Miljøkonsekvensrapport for spildevandsprojekt Spangen

Høring af Miljøkonsekvensrapport og udkast til VVM-tilladelse for spildevandsprojekt Spangen langs Harrestrup Å.

Høringssvar vedrørende: Miljøkonsekvensrapport for spildevandsprojekt Spangen

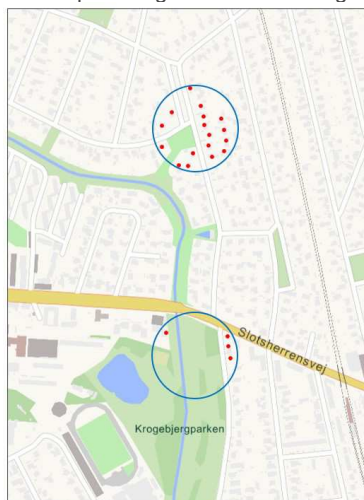
- Der vil være et langt mindre problem med støjplagede naboer ved en placering i Krogebjergparken. Dette fremgår tydeligt på næste sides kort.

På kortet er ved KIL og i Krogebjergsparken ved Slotsherrensvej indtegnet 2 lige store cirkler. Cirklen ved KIL omkranser de huse, der er markeret som værende udsat for meget støj i figur C4-1 i Bilag til MKV-rapporten. Disse er markeret med rødt. Derudover er med blå markeret huse ved KIL, der også ligger indenfor cirklen med støjudsathed. Ved Krogebjergparken ved Slotsherrensvej er huse, der ligger indenfor cirklen markeret med rødt. Bemærk de alle ligger i cirkelens randområde. Det er tydeligt, at langt flere huse ved en placering ved KIL end i Krogebjergparken vil være generet af støj.

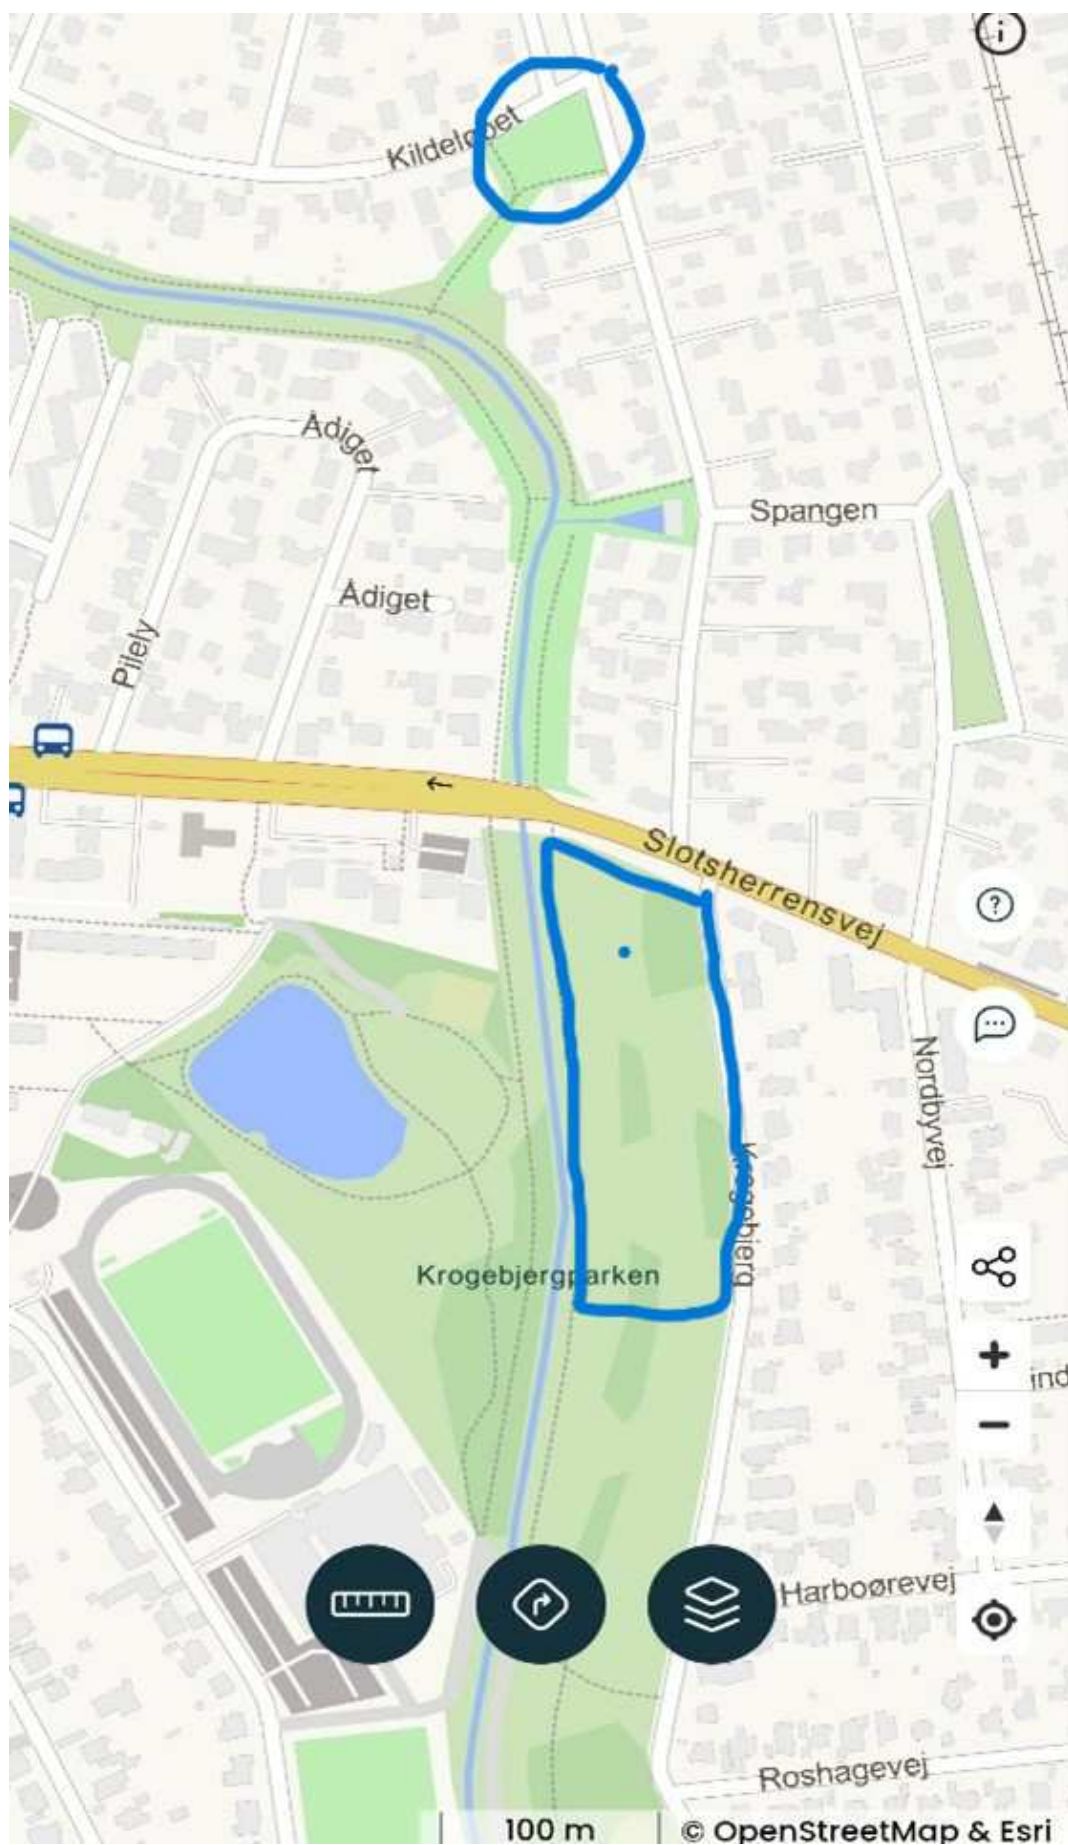
Ved mødet fik vi også oplyst, at de rør der ligger fra Spangen i Åvendingen ud mod Slotsherrensvej var af ældre dato og at dimensionen på de gamle rør var utilstrækkelige til at lede vandet over til Krogebjergparken.

Hvorfor skifter man ikke de gamle forældet rør til større dimension som resten af Åvendingen. Derved kan man let lede vandet over til krogebjergparken og lave bassinet der.

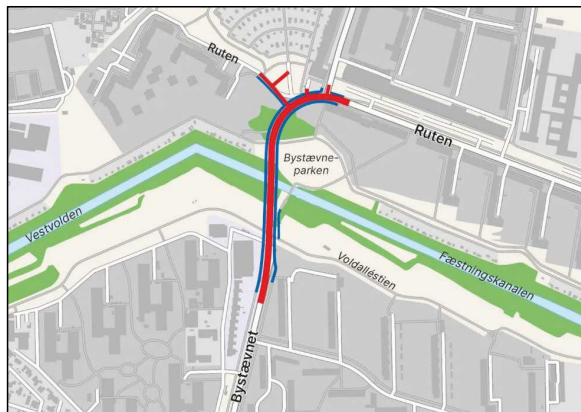
Der er imidlertid ingen samlet vurdering af de kumulative effekter af alle projekterne, hvilket bl.a. illustreres ved oversigten i miljørapportens punkt 23. Samlet vurdering af miljøpåvirkninger¹, hvor hvert anlæg er vurderet for sig ("salami slicing"), uden at der foreligger en samlet vurdering af de kumulative effekter.
